**Всемирный форум для согласования правил
в области транспортных средств**

Рабочая группа по вопросам торможения и ходовой части

**Предложение по дополнению к поправкам серии 02
к Правилам № 90 (сменные тормозные накладки)**

Представлено экспертами от Италии*

Рис. 1

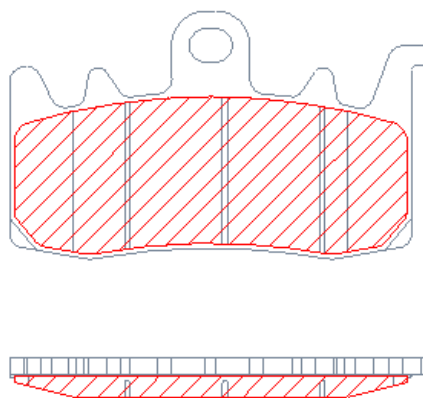
Площадь фрикционного материала означает всю зону, расположенную внутри периметра тормозной накладки (см. зону с красной косой штриховкой на рис. 1), и, таким образом, включает любые имеющиеся канавки и/или фаски:
